敦賀発電所2号炉
ボーリング柱状図の記事欄に係るご指摘への回答
補足説明資料3
シームについて

令和2年6月4日
日本原子力発電株式会社

柱状図における「シーム」の記載とその性状 (H19-No.2孔 深度49.81m)

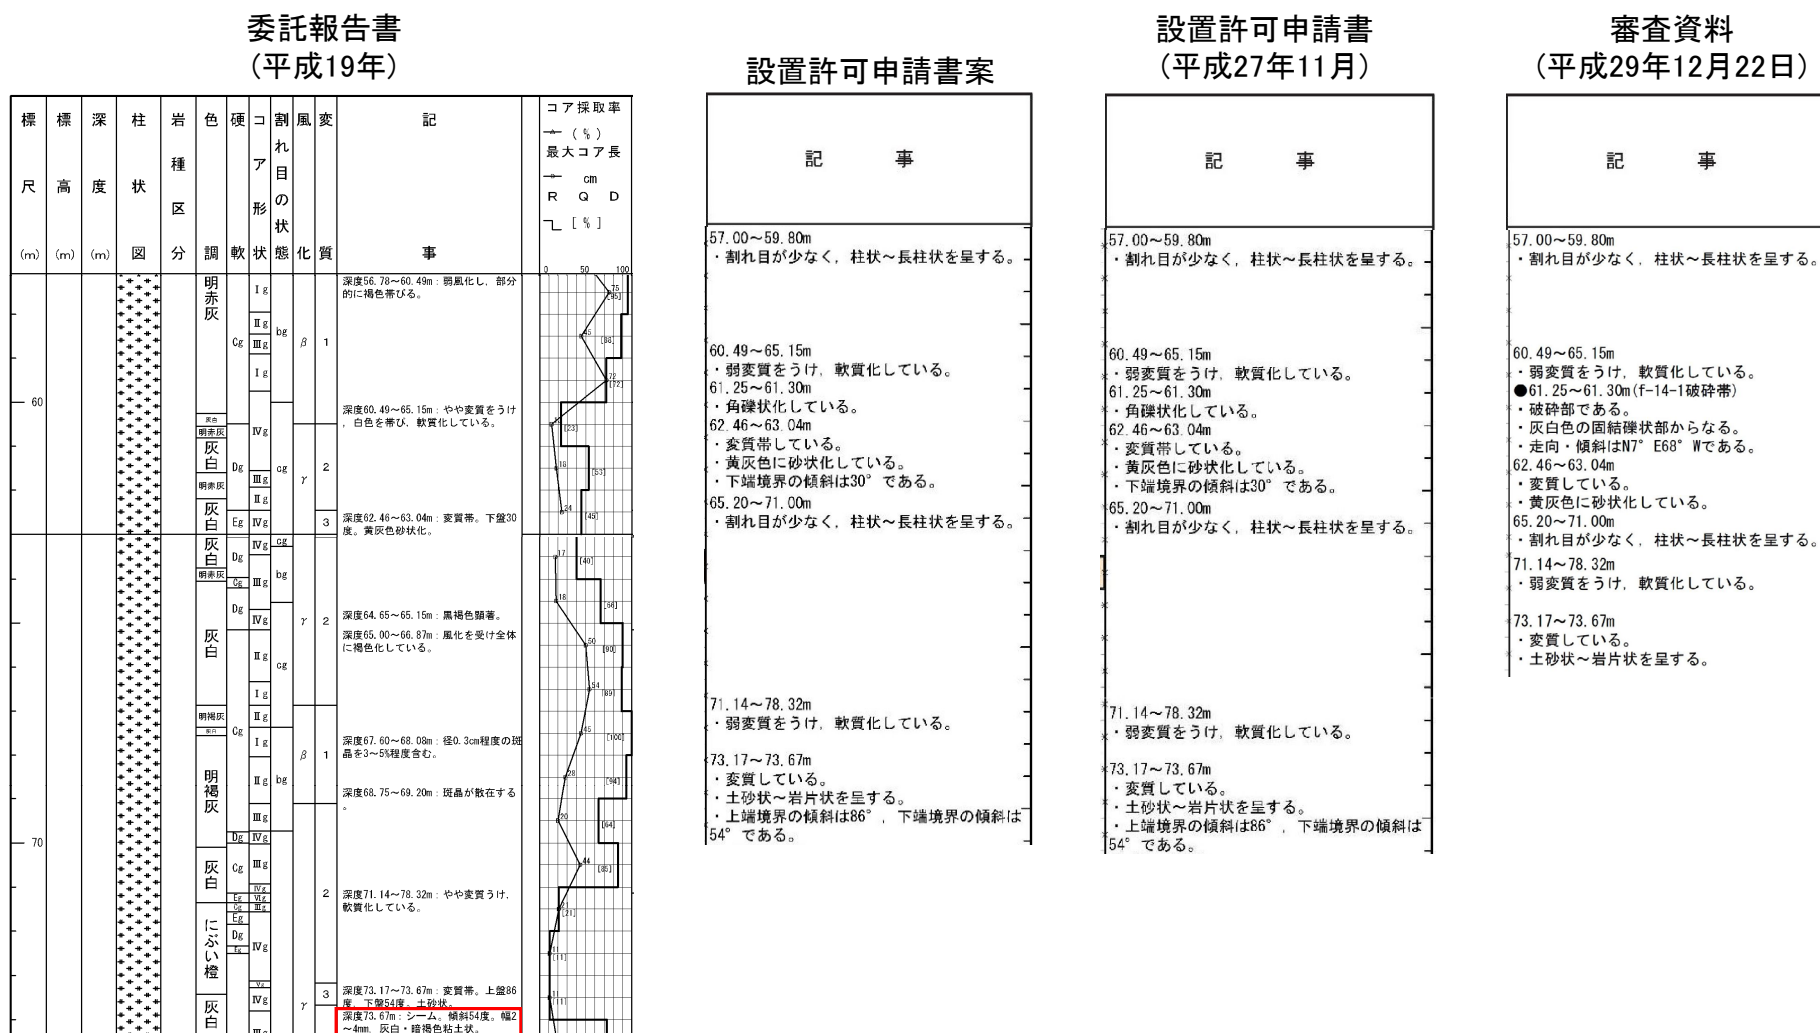
・粘土状を呈するが、幅は一定ではなく直線性に乏しい。また、周囲の岩盤中の粒子の定向配列は認められないことから、破碎部ではないと判断した。

委託報告書 (平成19年)	設置許可申請書案	設置許可申請書 (平成27年11月)	審査資料 (平成29年12月22日)
深度49.81m: シーム。傾斜53度。幅1~5mm。暗褐色粘土状。	記載なし	記載なし	記載なし

柱状図における「シーム」の記載とその性状 (H19-No.2孔 深度73.67m)

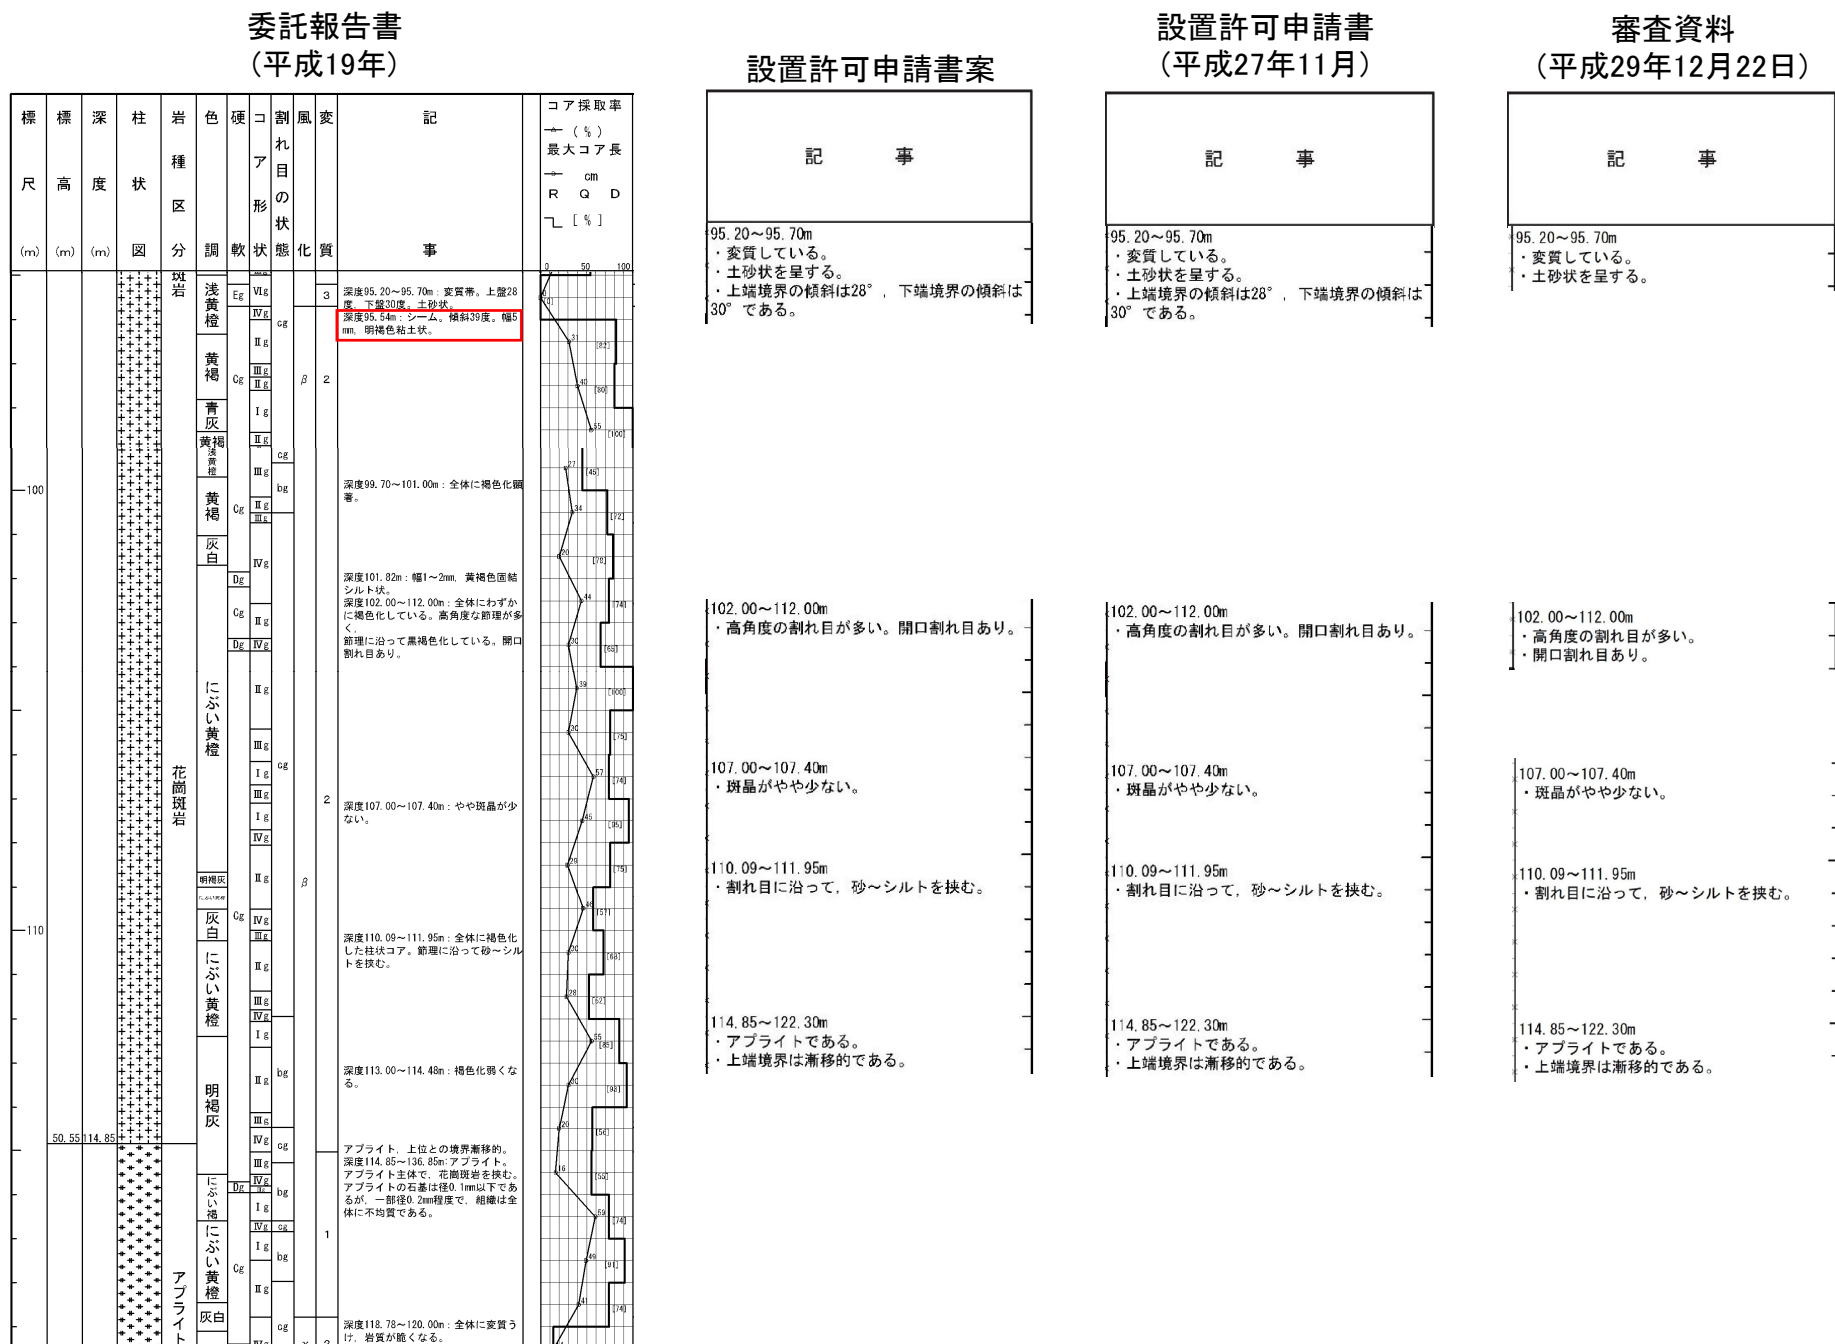
一部で礫混じり粘土状を呈するが、礫に定向配列は認められない。また、周囲の岩盤に劣化が認められないことから、破碎部ではないと判断した。

委託報告書 (平成19年)	設置許可申請書案	設置許可申請書 (平成27年11月)	審査資料 (平成29年12月22日)
深度73.67m: シーム。傾斜54度。幅2~4mm。灰白・暗褐色粘土状。	記載なし	記載なし	記載なし

柱状図における「シーム」の記載とその性状 (H19-No.2孔 深度95.54m)

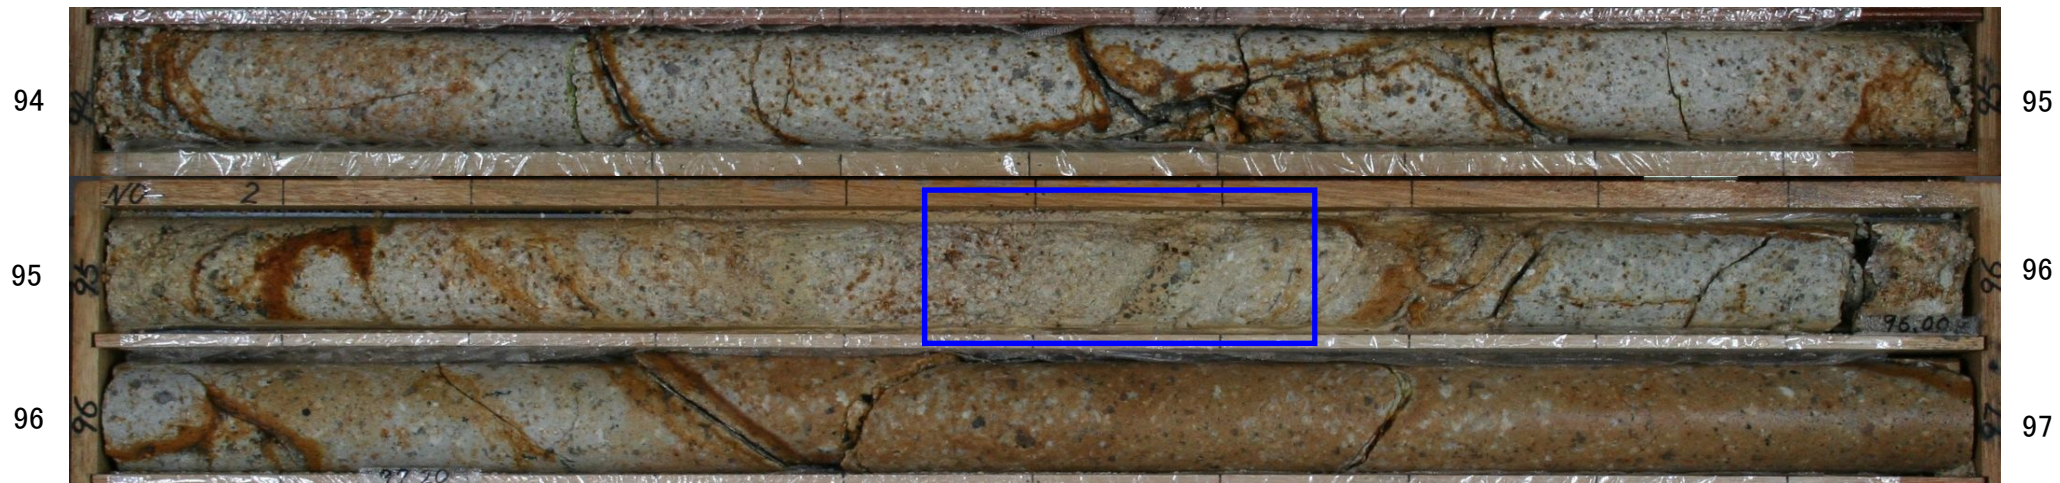
一部で礫混じり粘土状を呈するが、礫に定向配列は認められないことから、破碎部ではないと判断した。

委託報告書 (平成19年)	設置許可申請書案	設置許可申請書 (平成27年11月)	審査資料 (平成29年12月22日)
深度95.54m: シーム。傾斜39度。幅5mm。明褐色粘土状。	記載なし	記載なし	記載なし

柱状図における「シーム」の記載とその性状 (H19-No.2孔 深度146.45m)

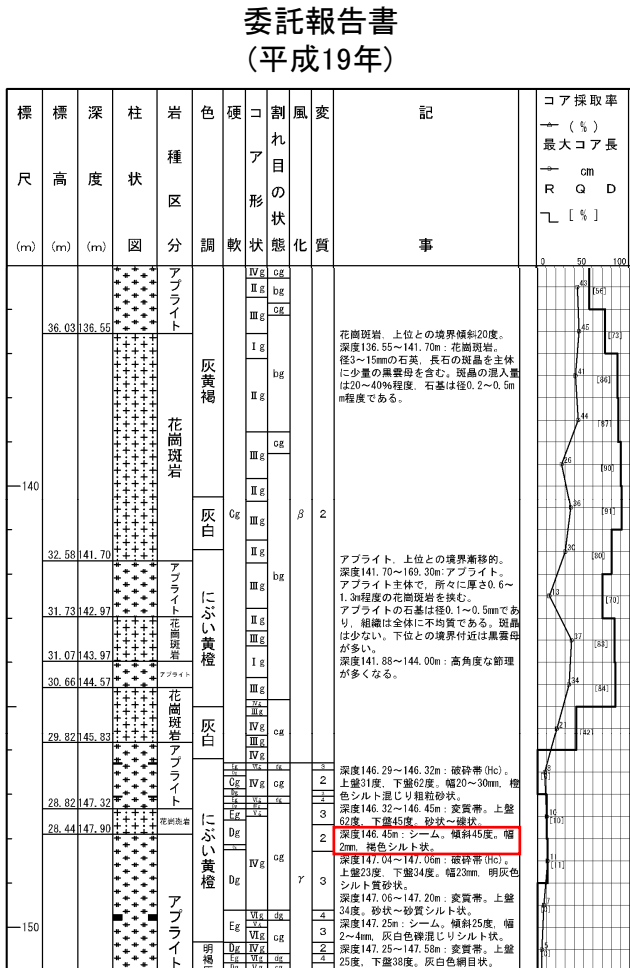
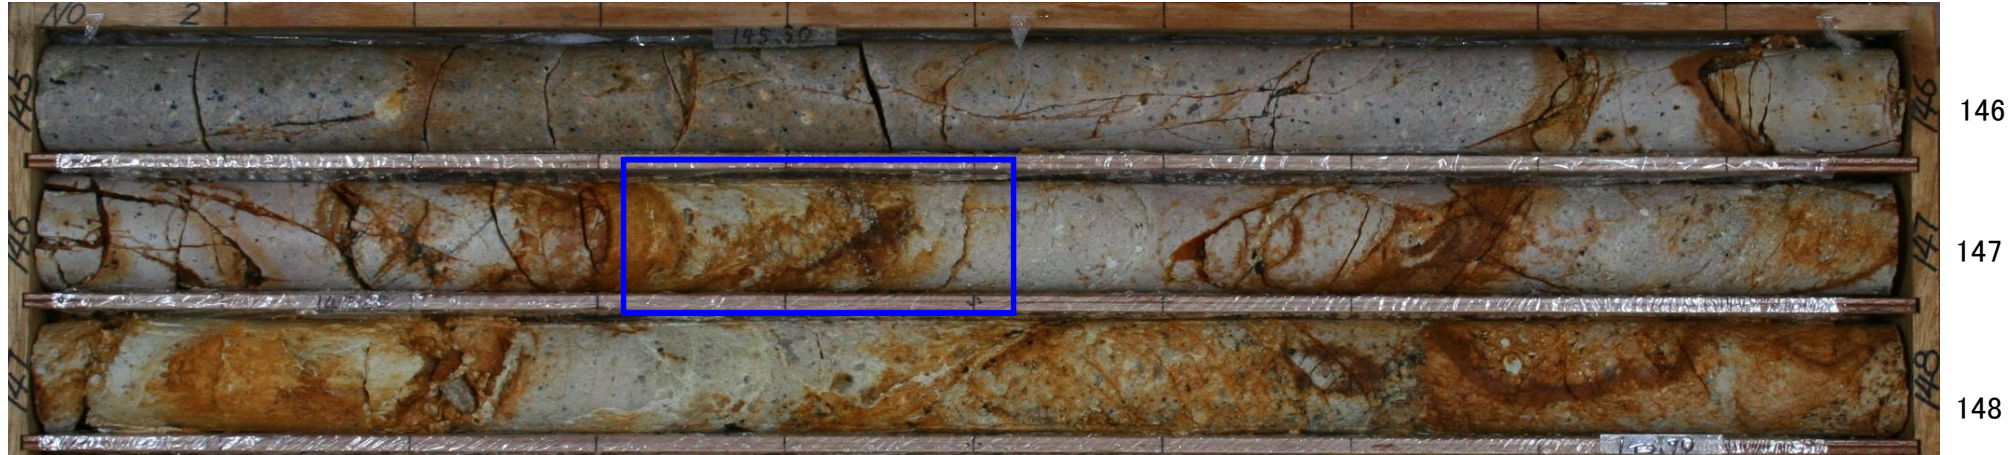
・シルト状を呈するが、その分布は屈曲しており直線性に乏しい。
 また、周囲の岩盤中の粒子の定向配列は認められないことから、破碎部ではないと判断した。

委託報告書 (平成19年)	設置許可申請書案	設置許可申請書 (平成27年11月)	審査資料 (平成29年12月22日)
深度146.45m: シーム。傾斜45度。幅2mm。褐色シルト状。	記載なし	記載なし	記載なし

柱状図における「シーム」の記載とその性状 (H19-No.2孔 深度147.25m)

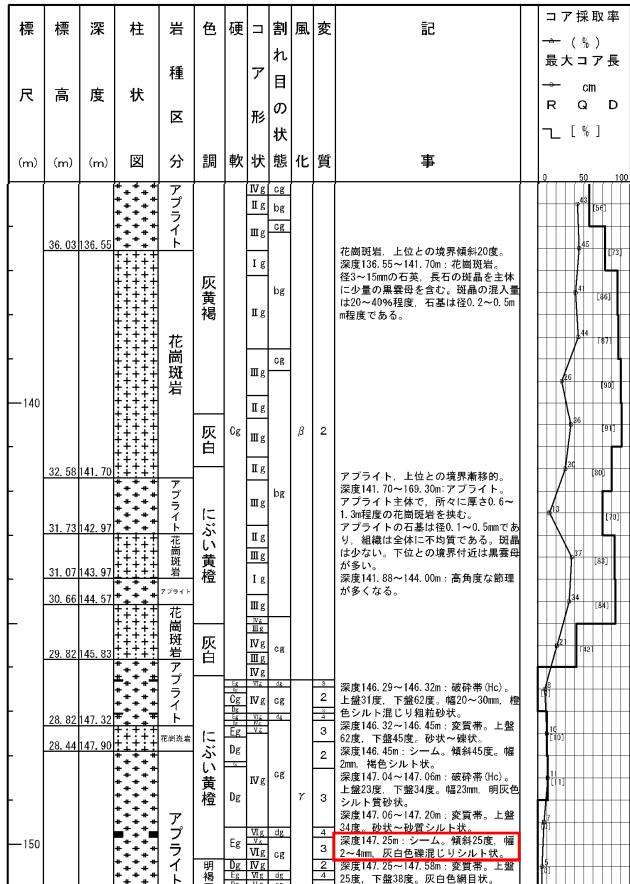
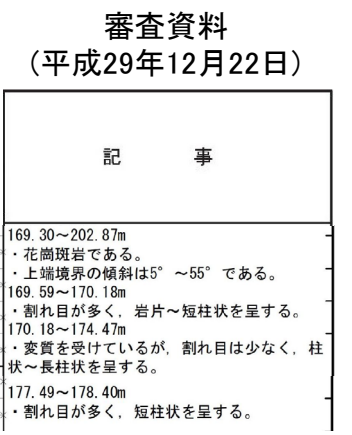
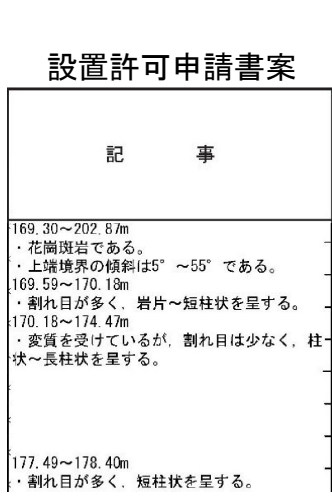
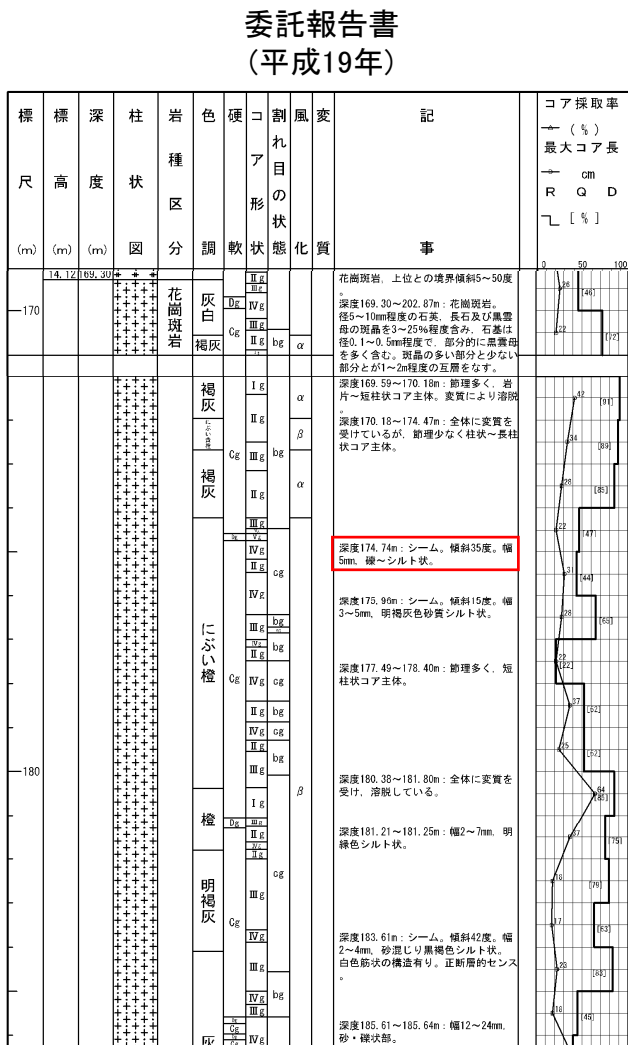
・147.25~147.58mの区間は、シームを含め破碎部と同系統の低角な割れ目が分布し、147.06~147.25mの区間は組織が不明瞭になっていることから、一連の破碎部であると判断した(平成20年破碎部再観察結果)。

委託報告書 (平成19年)	設置許可申請書案	設置許可申請書 (平成27年11月)	審査資料 (平成29年12月22日)
<p>深度147.04~147.06m: 破碎帯(Hc)。上盤23度、下盤34度。幅23mm。明灰色シルト質砂状。</p> <p>深度147.06~147.20m: 変質帯。上盤34度。砂状~砂質シルト状。</p> <p>深度147.25m: シーム。傾斜25度。幅2~4mm。灰白色礫混じりシルト状。</p> <p>深度147.25~147.58m: 変質帯。上盤25度、下盤38度。灰白色網目状。</p>	<p>●147.04~147.06m</p> <ul style="list-style-type: none"> ・破碎部である。 ・明灰色のシルト質砂状を呈する。 ・明灰色のシルト質砂：累計厚23mm ・走向・傾斜はN31° W70° Wである。 ・上盤境界の傾斜は23°、下盤境界の傾斜は34°である。 <p>147.06~147.20m</p> <ul style="list-style-type: none"> ・変質している。 ・砂状~砂質シルト状を呈する。 ・上端境界の傾斜は34°である。 <p>147.25~147.58m</p> <ul style="list-style-type: none"> ・変質している。 ・灰白色粘土が網目状に分布する。上端境界に幅2~4mmの灰白色礫混じりシルトを挟む。 ・上端境界の傾斜は25°、下端境界の傾斜は38°である。 	<p>●147.04~147.06m</p> <ul style="list-style-type: none"> ・破碎部である。 ・明灰色のシルト質砂状を呈する。 ・明灰色のシルト質砂：累計厚23mm ・走向・傾斜はN31° W70° Wである。 ・上盤境界の傾斜は23°、下盤境界の傾斜は34°である。 <p>147.06~147.20m</p> <ul style="list-style-type: none"> ・変質している。 ・砂状~砂質シルト状を呈する。 ・上端境界の傾斜は34°である。 <p>147.25~147.58m</p> <ul style="list-style-type: none"> ・変質している。 ・灰白色粘土が網目状に分布する。上端境界に幅2~4mmの灰白色礫混じりシルトを挟む。 ・上端境界の傾斜は25°、下端境界の傾斜は38°である。 	<p>●147.04~147.48m(D-20破碎帯)</p> <ul style="list-style-type: none"> ・破碎部である。 ・主ににぶい黄橙色の固結礫状部及び固結砂状部からなる。 ・明灰色の未固結粘土状部：累計幅2.3cm ・走向・傾斜はN31° W70° Wである。 ・上端境界の傾斜は23°、下端境界の傾斜は34°である。

柱状図における「シーム」の記載とその性状(H19-No.2孔 深度174.74m)

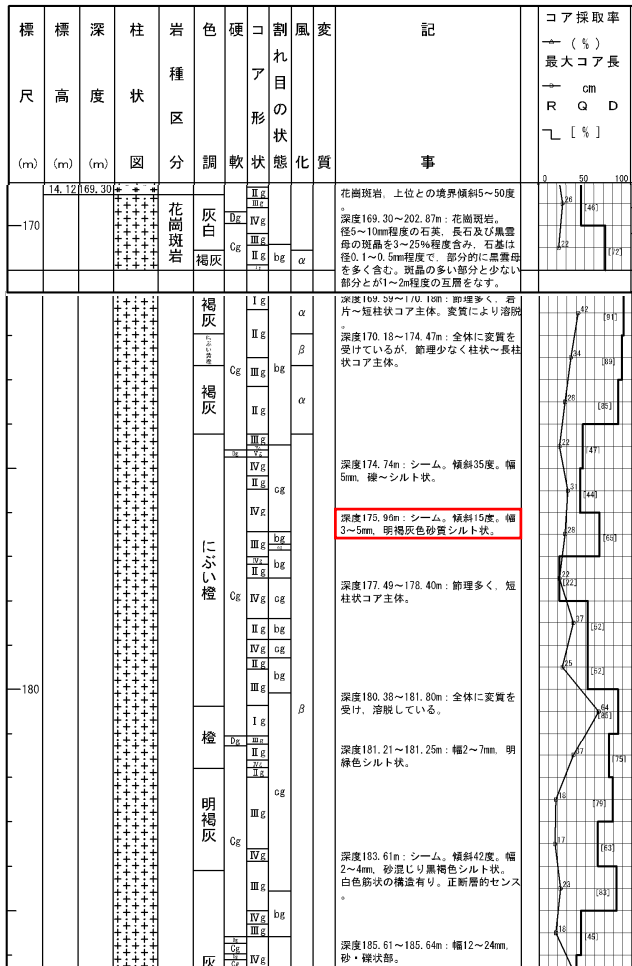
・礫～シルト状を呈するが、その分布は殲滅し連続性に乏しいことから、破碎部ではないと判断した。

委託報告書 (平成19年)	設置許可申請書案	設置許可申請書 (平成27年11月)	審査資料 (平成29年12月22日)
深度174.74m: シーム。傾斜35度。幅5mm。礫～シルト状。	記載なし	記載なし	記載なし

柱状図における「シーム」の記載とその性状(H19-No.2孔 深度175.96m)

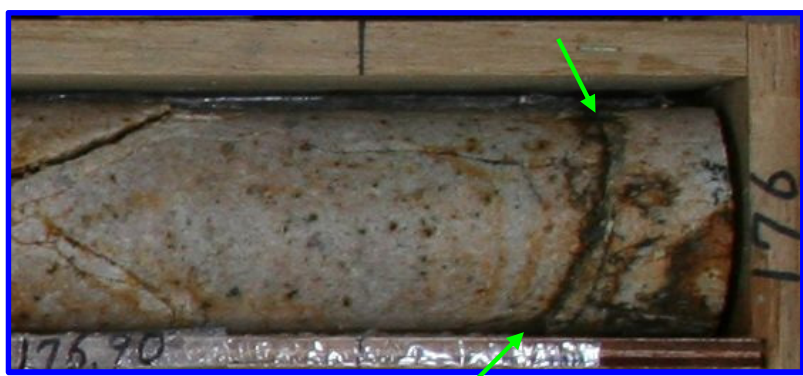
・粘土状を呈するが、幅は一定ではなく直線性に乏しい。また、周囲の岩盤に劣化が認められないことから、破碎部ではないと判断した。

委託報告書 (平成19年)	設置許可申請書案	設置許可申請書 (平成27年11月)	審査資料 (平成29年12月22日)
深度175.96m: シーム。傾斜15度。幅3~5mm。明褐色砂質シルト状。	記載なし	記載なし	記載なし

柱状図における「シーム」の記載とその性状(H19-No.2孔 深度183.61m)

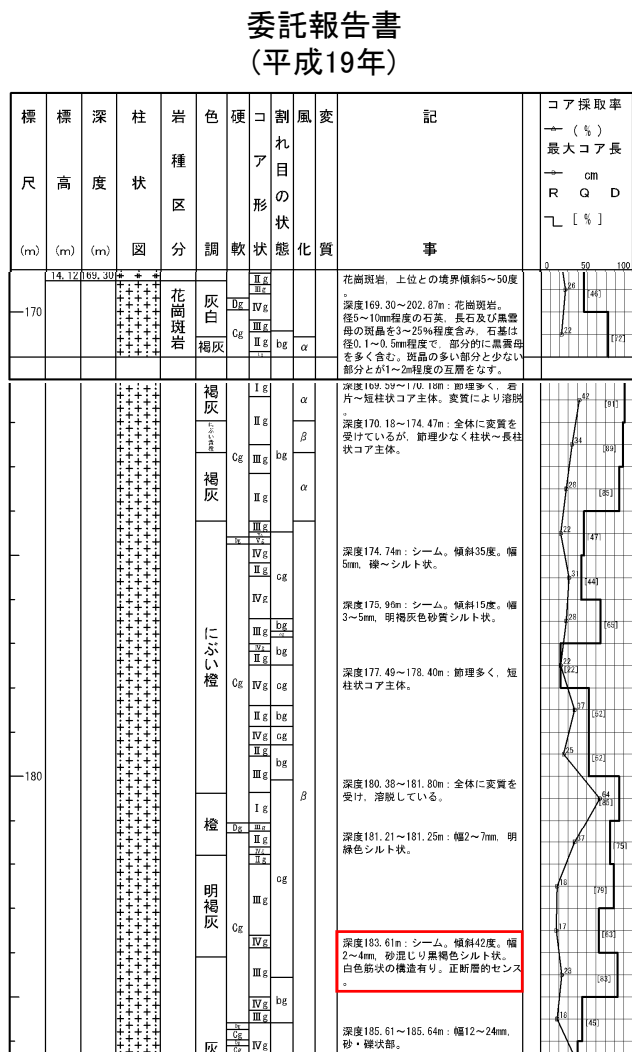
・砂混じり砂質シルト状を呈するが、その分布は網目状である。また、周囲の岩盤に劣化が認められないことから、破碎部ではないと判断した。

委託報告書 (平成19年)	設置許可申請書案	設置許可申請書 (平成27年11月)	審査資料 (平成29年12月22日)
深度183.61m: シーム。傾斜42度。幅2~4mm。砂混じり黒褐色シルト状。白色筋状の構造有り。正断層のセンス。	記載なし	記載なし	記載なし

柱状図における「シーム」の記載とその性状 (H19-No.2孔 深度204.22m)

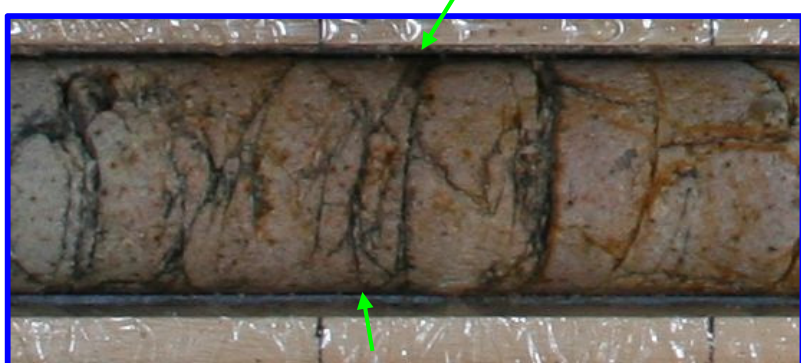
・砂状を呈するが、その分布は局所的であり連続性に乏しいことから、破碎部ではないと判断した。

委託報告書 (平成19年)	設置許可申請書案	設置許可申請書 (平成27年11月)	審査資料 (平成29年12月22日)
深度204.22m: シーム。傾斜16度。幅0.1mm暗灰色砂状。傾斜20度の節理が見かけ0.2cm逆断層的にずれる。	記載なし	記載なし	記載なし
